◆ 金属ターミナル ◆

TTKシリーズはRoHS対応時にナットが黄銅から鉄に変更になりました。

■ TTK24 (20A)

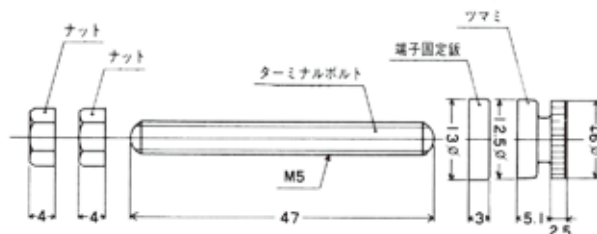
材質：黄銅、ニッケルメッキ
ナット：鉄、ニッケルメッキ

ナット締付けトルク1.2Nm以下

■ TTK25 (40A)

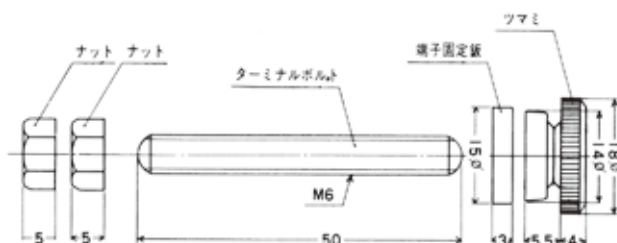
材質：黄銅、ニッケルメッキ
ナット：鉄、ニッケルメッキ

ナット締付けトルク2.0Nm以下

■ TTK26 (60A)

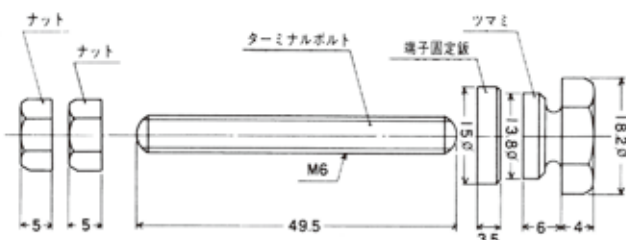
材質：黄銅、ニッケルメッキ
ナット：鉄、ニッケルメッキ

ナット締付けトルク2.5Nm以下
